## Wijzigingsbesluit kavelbesluiten III, IV en V windenergiegebied Borssele

## **TOELICHTING OP DE WIJZIGING VAN DE KAVELBESLUITEN III, IV EN V WINDENERGIEGEBIED BORSSELE**

4. De bijlage bij voorschrift 2, eerste lid, komt te luiden:  
Voorschrift 2, eerste lid

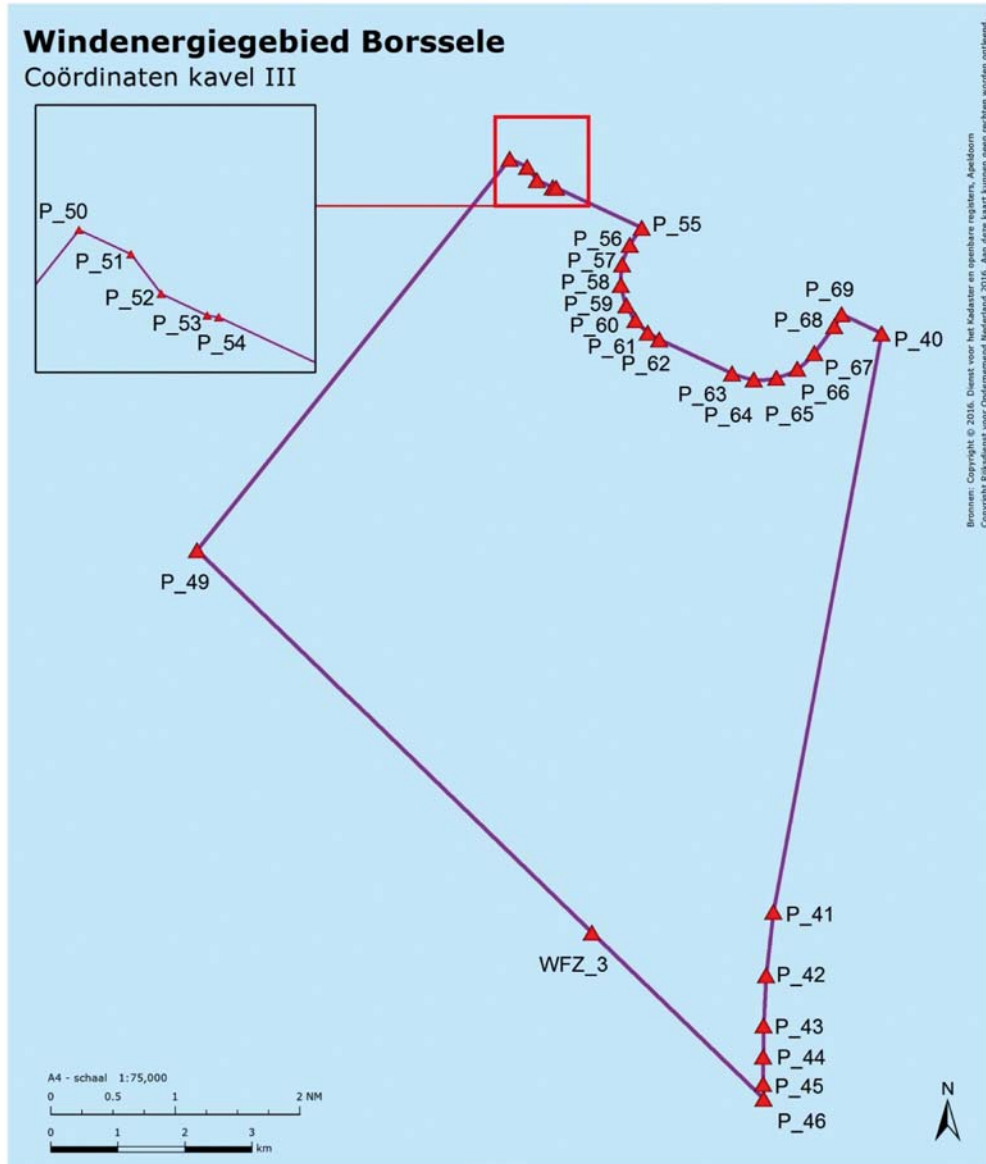
1. Voorschrift 2 Windpark en bandbreedten, eerste lid, komt te luiden:

1. Het windpark wordt binnen de contour met de volgende coördinaten geplaatst:

De kaart met de ligging van kavel III is opgenomen in de bijlage bij deze voorschriften.

UTM coördinaten (ETRS89, zone 31)			
Locatie	Punt	Oostelijk	Noordelijk
Kavel III	P_40	502426,5	5727928,5
Kavel III	P_41	500813,5	5719302,6
Kavel III	P_42	500704,5	5718354,3
Kavel III	P_43	500666,3	5717604,8
Kavel III	P_44	500658,9	5717143,2
Kavel III	P_45	500660,2	5716737,1
Kavel III	P_46	500666,1	5716513,5
Kavel III	WFZ_3	498105,4	5718993,7
Kavel III	P_49	492218,7	5724695,4
Kavel III	P_50	496881,0	5730532,8
Kavel III	P_51	497139,9	5730411,2
Kavel III	P_52	497289,1	5730215,2
Kavel III	P_53	497518,6	5730107,2
Kavel III	P_54	497575,3	5730099,1
Kavel III	P_55	498850,7	5729499,4
Kavel III	P_56	498670,2	5729247,3
Kavel III	P_57	498558,1	5728957,4
Kavel III	P_58	498540,2	5728647,2
Kavel III	P_59	498618,2	5728346,4
Kavel III	P_60	498752,8	5728122,6
Kavel III	P_61	498940,6	5727941,3
Kavel III	P_62	499109,6	5727840,0
Kavel III	P_63	500195,7	5727329,7
Kavel III	P_64	500520,8	5727240,4
Kavel III	P_65	500857,1	5727263,6
Kavel III	P_66	501166,7	5727397,2

Kavel III	P_67	501420,7	5727634,5
Kavel III	P_68	501721,8	5728035,7
Kavel III	P_69	501826,6	5728210,6

5. De bijlage bij voorschrift 2, tweede en derde lid, komt te luiden:  
Voorschrift 2, tweede en derde lid

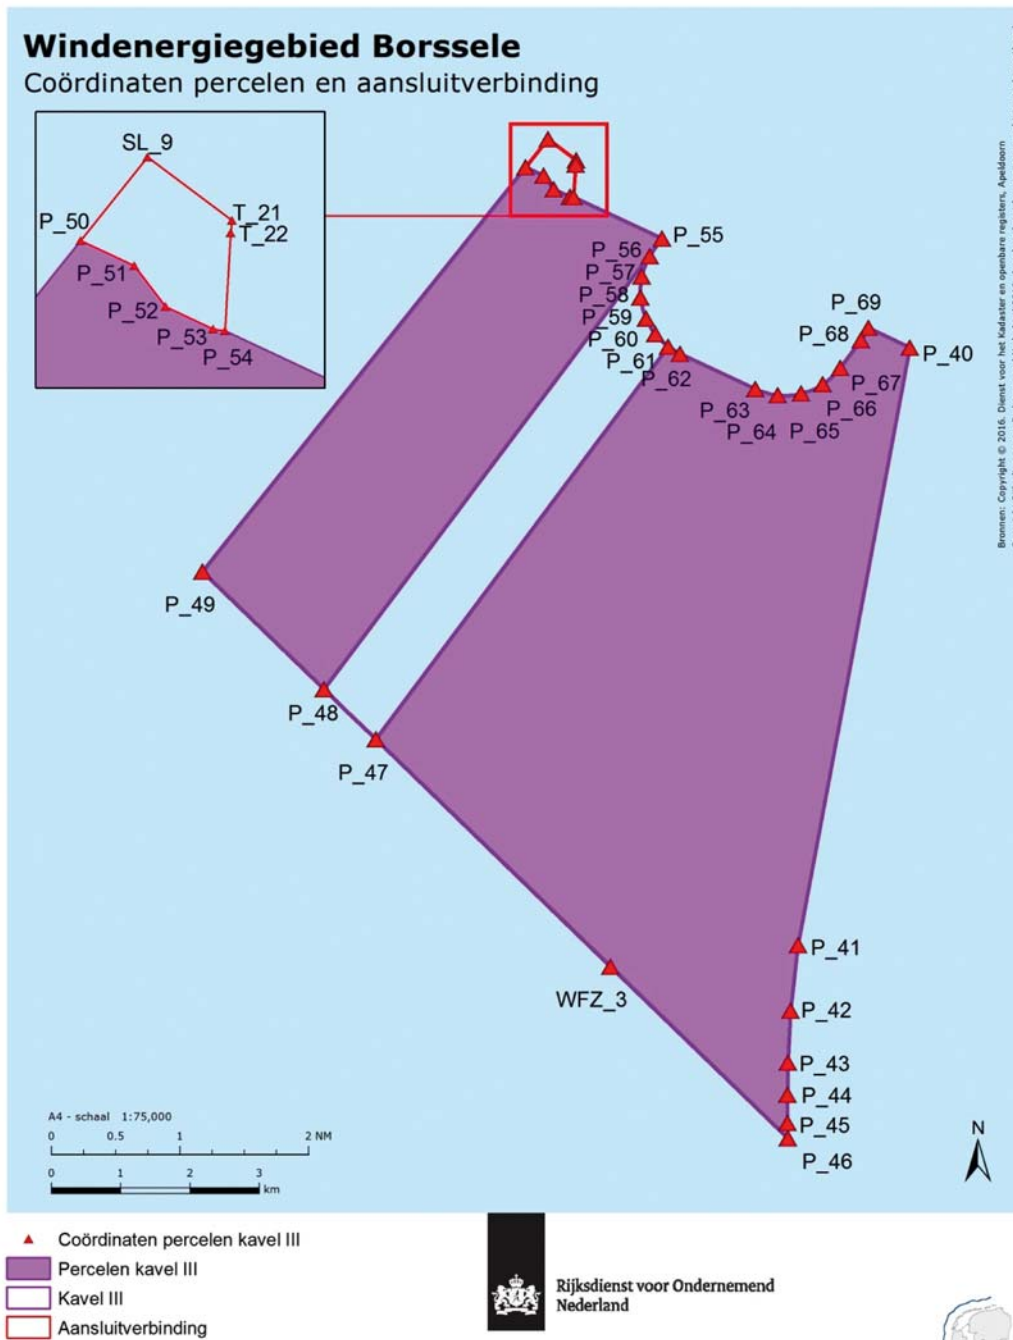
2. Voorschrift 2 Windpark en bandbreedten, tweede lid, komt te luiden:

2. Het tracé van de aansluitverbinding naar platform Borssele Bèta ligt binnen de volgende coördinaten:

3. Voorschrift 2 Windpark en bandbreedten, derde lid, komt te luiden:

3. Er worden geen windturbines geplaatst in de onderhoudszones van de SeaMeWe telecomkabel. Deze zones worden begrensd door de punten in onderstaande tabel en die ook zijn weergegeven op de kaart in de bijlage bij deze voorschriften.

UTM coördinaten (ETRS89, zone 31)			
Locatie	Punt	Oostelijk	Noordelijk
Tracé	P_50	496881,0	5730532,8
Tracé	P_51	497139,9	5730411,2
Tracé	P_52	497289,1	5730215,2
Tracé	P_53	497518,6	5730107,2
Tracé	P_54	497575,3	5730099,1
Tracé	T_22	497603,4	5730569,9
Tracé	T_21	497609,5	5730630,6
Tracé	SL_9	497202,2	5730934,4

UTM coördinaten (ETRS89, zone 31)			
Locatie	Punt	Oostelijk	Noordelijk
Kavel III	P_47	494719,1	5722273,6
Kavel III	P_48	493970,0	5722999,1
Kavel III	P_55	498850,7	5729499,4
Kavel III	P_56	498670,2	5729247,3
Kavel III	P_57	498558,1	5728957,4
Kavel III	P_58	498540,2	5728647,2
Kavel III	P_59	498618,2	5728346,4
Kavel III	P_60	498752,8	5728122,6
Kavel III	P_61	498940,6	5727941,3

4. De bijlage bij voorschrift 2, eerste lid, komt te luiden:  
Voorschrift 2, eerste lid

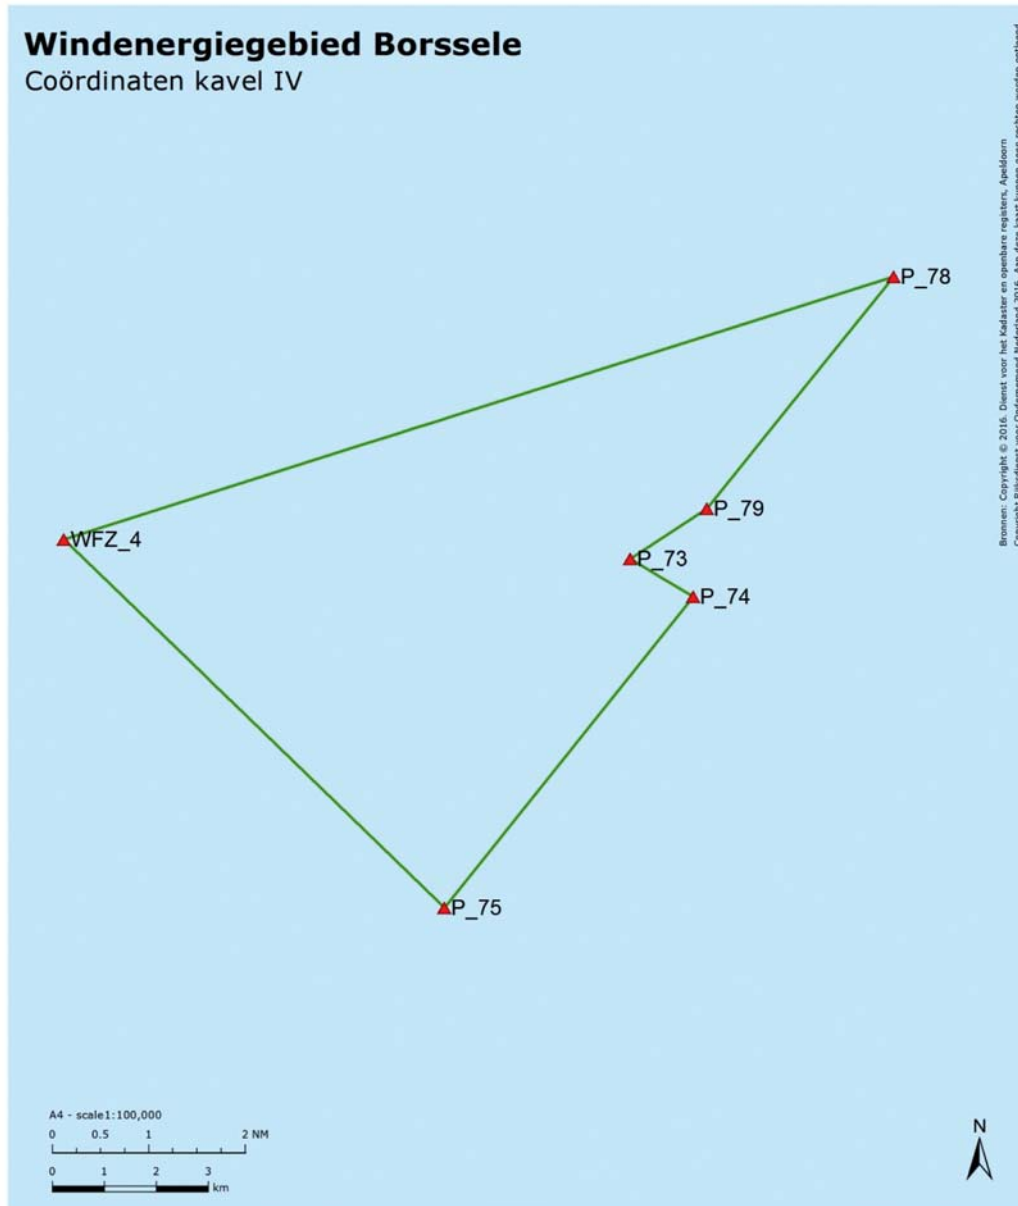
1. Voorschrift 2 Windpark en bandbreedten, eerste lid, komt te luiden:

1. Het windpark wordt binnen de contour met de volgende coördinaten geplaatst:

De kaart met de ligging van kavel IV is opgenomen in de bijlage bij deze voorschriften.

UTM coördinaten (ETRS89, zone 31)			
Locatie	Punt	Oostelijk	Noordelijk
Kavel IV	P_73	495068,1	5732104,1
Kavel IV	P_74	496277,2	5731380,0
Kavel IV	P_75	491497,3	5725394,1
Kavel IV	WFZ_4	484178,5	5732482,8
Kavel IV	P_78	500129,9	5737534,4
Kavel IV	P_79	496541,5	5733070,9

5. De bijlage bij voorschrift 2, tweede en derde lid, komt te luiden:  
Voorschrift 2, tweede en derde lid

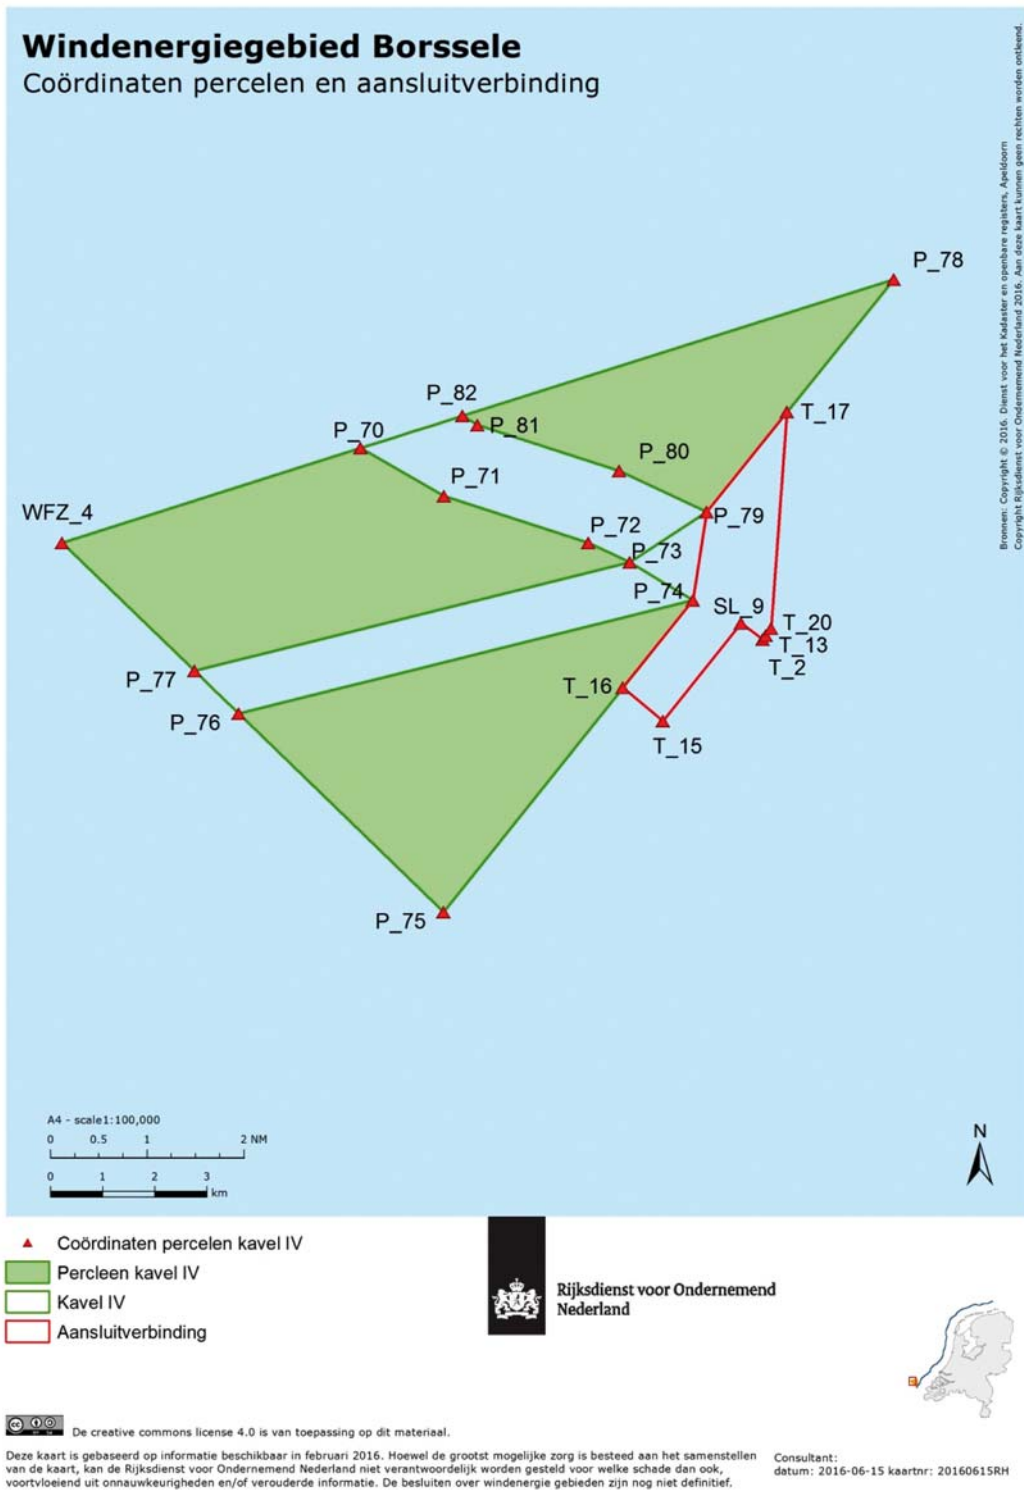
2. Voorschrift 2 Windpark en bandbreedten, tweede lid, komt te luiden:

2. Het tracé van de aansluitverbinding naar platform Borssele Bèta ligt binnen de volgende coördinaten:

3. Voorschrift 2 Windpark en bandbreedten, derde lid, komt te luiden:

3. Er worden geen windturbines geplaatst in de onderhoudszones van de TAT 14 en Farland North telecomkabels. Deze zones worden begrensd door de punten in onderstaande tabel en die ook zijn weergegeven op de kaart in de bijlage bij deze voorschriften.

UTM coördinaten (ETRS89, zone 31)			
Locatie	Punt	Oostelijk	Noordelijk
Tracé	P_74	496277,2	5731380,0
Tracé	P_79	496541,5	5733070,9
Tracé	T_17	498088,1	5734994,8
Tracé	T_20	497781,3	5730835,8
Tracé	T_13	497678,4	5730705,1
Tracé	T_2	497620,7	5730622,2
Tracé	SL_9	497202,2	5730934,4
Tracé	T_15	495703,3	5729058,3
Tracé	T_16	494935,0	5729700,0

UTM coördinaten (ETRS89, zone 31)			
Locatie	Punt	Oostelijk	Noordelijk
Kavel IV	P_70	489907,4	5734297,1
Kavel IV	P_71	491506,1	5733381,0
Kavel IV	P_72	494277,3	5732475,8
Kavel IV	P_73	495068,1	5732104,1
Kavel IV	P_77	486719,0	5730022,2
Kavel IV	P_76	487565,3	5729202,5
Kavel IV	P_74	496277,2	5731380,0
Kavel IV	P_79	496541,5	5733070,9
Kavel IV	P_80	494865,6	5733855,9
Kavel IV	P_81	492148,1	5734736,7
Kavel IV	P_82	491861,6	5734915,9

3. De bijlage bij voorschrift 2, eerste lid, komt te luiden:  
Voorschrift 2, eerste lid

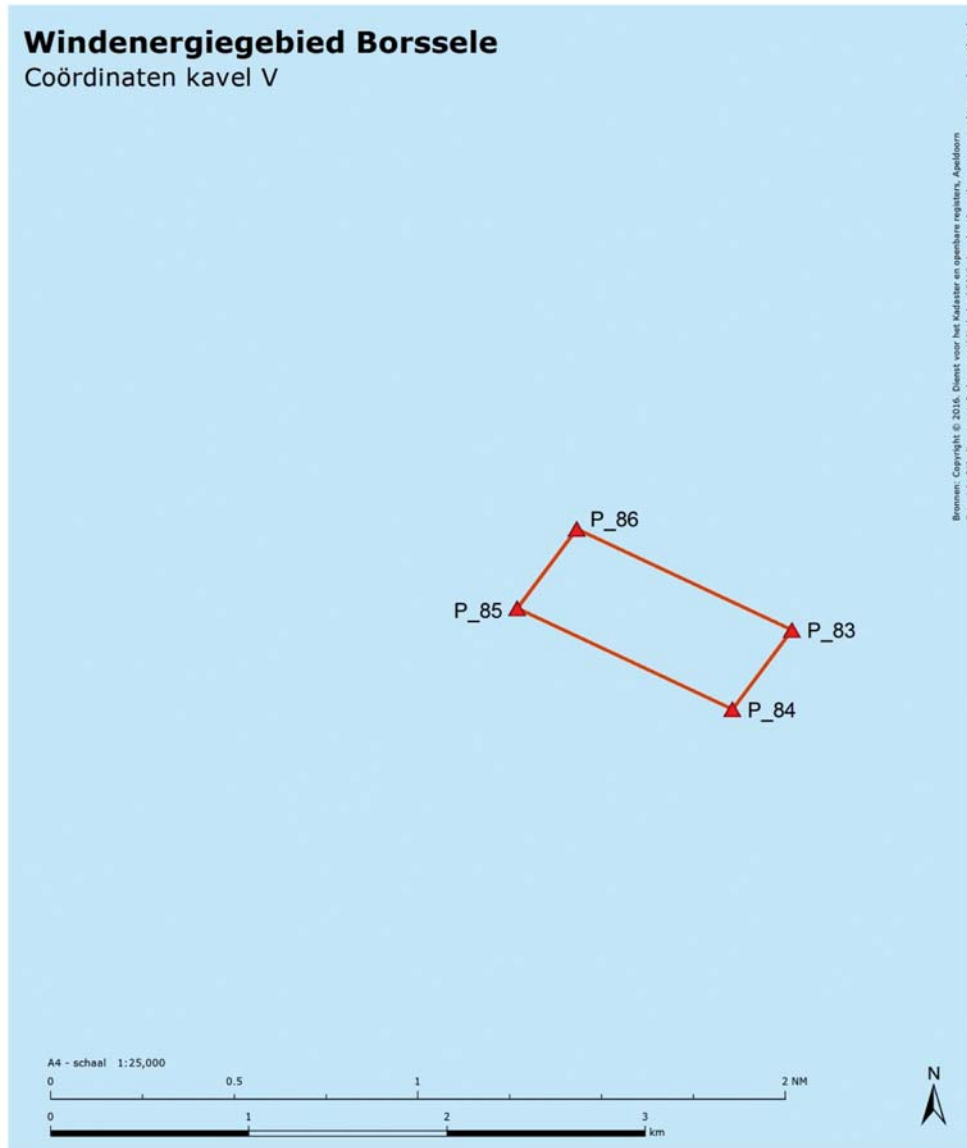
1. Voorschrift 2 Windpark en bandbreedten, eerste lid, komt te luiden:

1. Het windpark wordt binnen de contour met de volgende coördinaten geplaatst:

De kaart met de ligging van kavel V is opgenomen in de bijlage bij deze voorschriften.

UTM coördinaten (ETRS89, zone 31)			
Locatie	Punt	Oostelijk	Noordelijk
Kavel V	P_83	500922,0	5728636,0
Kavel V	P_84	500621,0	5728234,8
Kavel V	P_85	499534,9	5728745,1
Kavel V	P_86	499836,2	5729146,6
